高浜発電所 原子炉設置変更許可申請

蒸気発生器取替え、蒸気発生器保管庫設置及び保修
点検建屋設置に係る設置許可基準規則の適合性及び
審査会合における指摘事項の回答について

【SGRのDB設計関係】

これまでの審査会合における指摘事項の回答

表-1 高浜3、4号機SG取替え前後の各熱抵抗比較

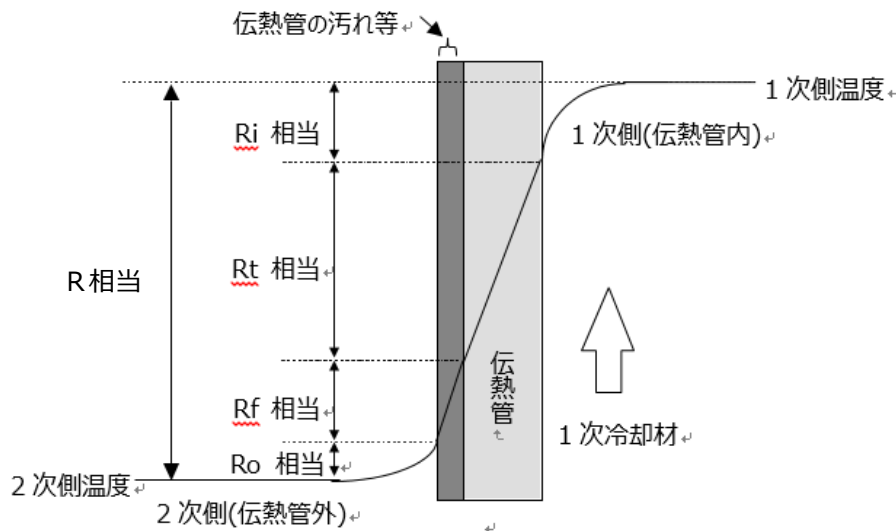
| No | 指摘事項の内容 | 回答頁 |
|-----|---|---------------|
| 1 | 熱貫流率の導出に必要なパラメータについて記載を充実すること | 3 |

- ・熱貫流率(U)は、3つの熱抵抗（管内熱抵抗(Ri)、伝熱管熱抵抗(Rt)、管外熱抵抗(Ro)）と、管の汚れ係数(Rf)の総和の逆数で表される。各抵抗のパラメータは表-1のとおり。
- ・伝熱管材料変更に伴う熱伝導率低下による伝熱管熱抵抗、および伝熱面積の増加（本数、長さの増）に伴う管外熱抵抗がそれぞれ増加する。
- ・伝熱能力は、伝熱面積(A)と熱貫流率(U)との積で求められ、表-2のとおり取替え前後で伝熱能力は変わらない設計としている。

図-1 水室管台部のイメージ図

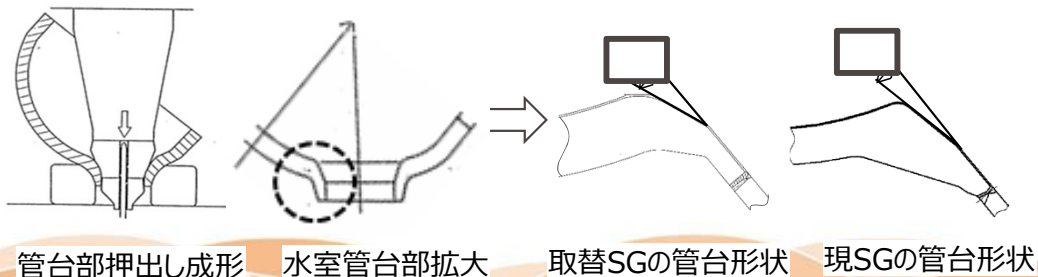
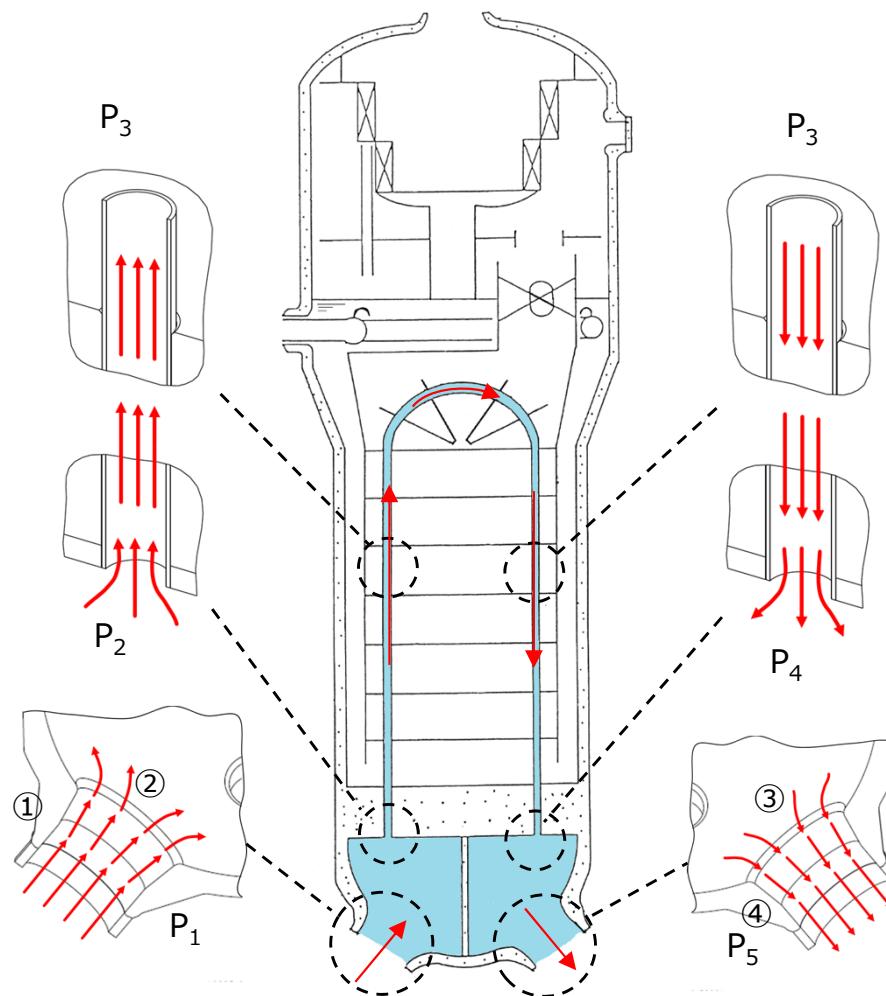
| No | 指摘事項の内容 | 回答頁 |
|-----|---|---------------|
| 2 | テーパ角の変更に伴う圧損の変更について説明を充実すること | 4 5 |

伝熱管は直管長で [] の延長による圧損の増加と、本数4本増による圧損のわずかな低下により、伝熱管部での圧損は [] 程度増加する。

一方、1次側水室管台を図-1に示すとおり変更しており、入口管台部で [] 程度、出口管台部で [] 程度の圧損が低減する。

これらの設計改良に伴う1次側圧力損失差は [] 程度であり、表-2のとおり取替え前と同等となる。

※：水室鏡の管台テーパ角変更の製造イメージについて
炭素鋼鋳鋼製水室鏡から低合金鋼の鋼板曲げ（ノズル部は押出し成形）成形の水室鏡に製造方法を変更した際、成形後の [] から冷却材管台内面のテーパ角を見直し。

テーパ角が大きくなり水室入口部の流路面積が大きくなったことから、
圧損係数が増加し、**圧損が増加**

テーパ角が大きくなり水室入口部の流路面積が大きくなったことから、
圧損係数と流速が低下し、**圧損が低下**

P₁結果：圧損の増加分より低下分が勝るため、結果として圧損が低下する。

伝熱管本数の増加で管内通過流速は低下するが、
伝熱管直管長の増加による影響が大きいため、**圧損が増加**

P_{2,3,4}結果：圧損の低下分より増加分が勝るため、結果として圧損が増加する。

テーパ角が大きくなり、水室出口部の流路面積が大きくなったことから、
圧損係数と流速が低下し、**圧損が低下**

テーパ角が大きくなり、水室出口部の流路面積が大きくなったことから、
圧損係数が増加し、**圧損が増加**

P₅結果：圧損の増加分より低下分が勝るため、結果として圧損が低下する。

図－1 SG 取替え前後の管支持板管穴形状比較図

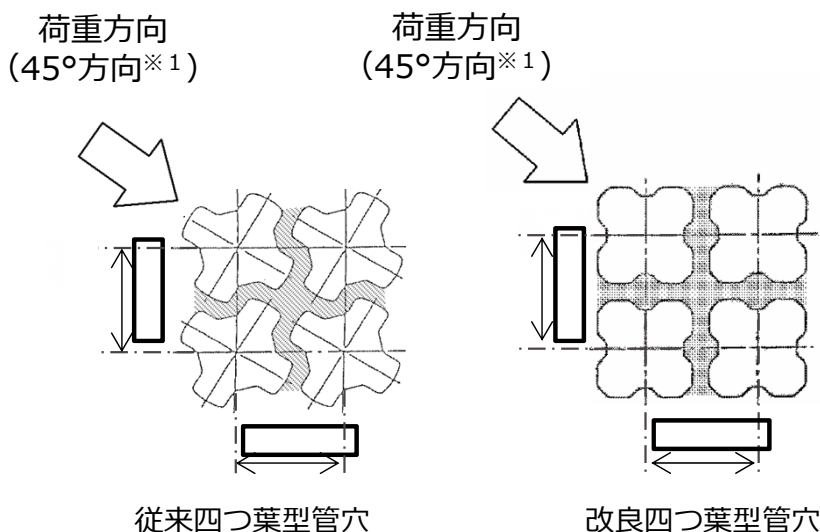
| No | 指摘事項の内容 | 回答頁 |
|-----|---|---------------|
| 3 | 管支持板管穴形状の変更がどのように強度変更につながるかについて説明を充実すること | 6 |

従来型のリガメント部（図－1左図のハッチング部）は複雑に屈曲した構造であるが、改良型のリガメント部（図－1右図のハッチング部）は格子状の構造であり、水平方向の荷重に対して、曲げ荷重が生じ難い構造に変更している。リガメント部は、45°方向より0°方向(伝熱管配列方向)の方が剛性が高いことから、FEM解析により、剛性の低い45°方向のリガメント強度を比較した結果、**水平方向荷重に対する耐荷重は、表－1に示すとおり約1.9倍** **向上することを確認している。従って、リガメント部全体に対する強度向上が図られている。**

図 遮蔽設計の概略フロー

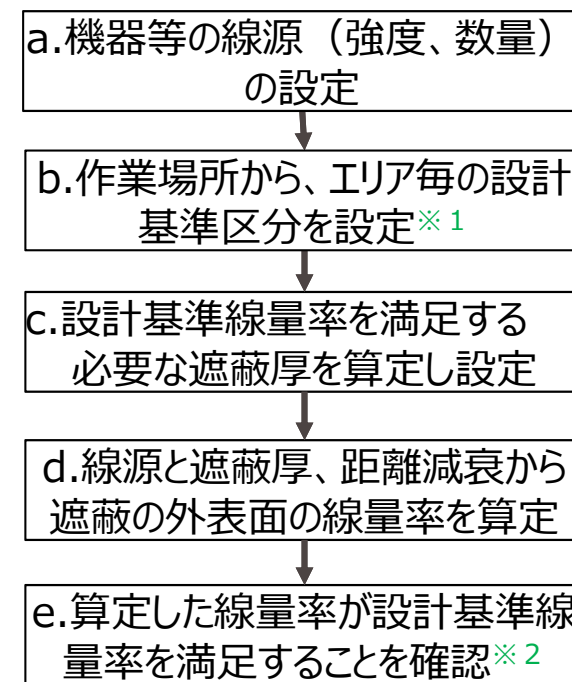
| No | 指摘事項の内容 | 回答頁 |
|-----|---|---------------|
| 9 | 遮蔽設計区分を設定する考え方、評価結果について各エリアを網羅的に整理し説明すること | 7 ~ 25 |

放射線業務従事者等が受ける線量が線量限度（50mSv/年）以下に管理できるよう、遮蔽設計基準の設定の考え方（放射線業務従事者等の関係各場所への立入頻度、滞在時間等を考慮）に基づき設計基準線量率を設定している。

遮蔽設計においては、遮蔽壁の厚さ及び距離減衰によって区分ごとに設定された設計基準線量率を満足するように設計する。表 遮蔽設計基準

※1：左表の設定の考え方に加え、想定される線量率に応じて、被ばく低減の観点から可能な限り低い遮蔽設計区分に設定している。
